**Avis de la mission régionale  
d'autorité environnementale  
Hauts-de-France  
sur le projet de parc éolien « les moulins de la Cologne »  
de la société Eurowatt  
sur les communes de Cartigny et Hancourt (80)**

(Version actualisée en décembre 2020)

n°MRAe 2021-5123

Localisation du projet (page 5 de l'étude d'impact)

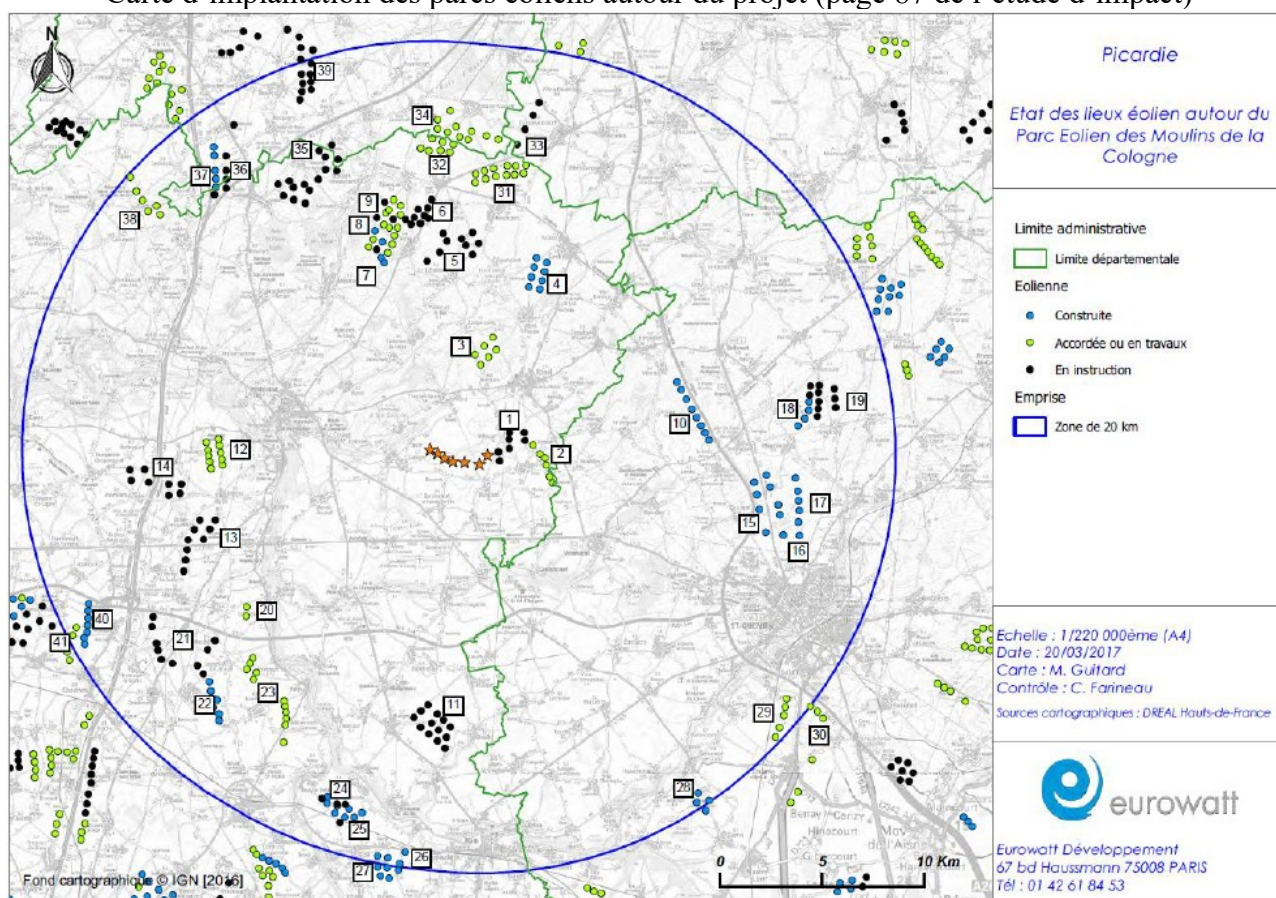
La question du raccordement des postes de livraisons à un poste source est présentée dans le dossier avec en pages 11 et 19 à 21 de l'étude d'impact, le linéaire inter-éoliennes et aux postes de livraisons, matérialisé dans les cartes en pages 12 et 19. Cependant, l'impact du raccordement n'est pas étudié, alors qu'il constitue un élément du projet.

*Le raccordement des postes de livraison au réseau public électrique fait partie du projet dès lors qu'il est réalisé dans le but de permettre aux éoliennes de fonctionner. L'autorité environnementale recommande d'évaluer les impacts prévisibles de ce raccordement au vu des informations disponibles, en particulier :*
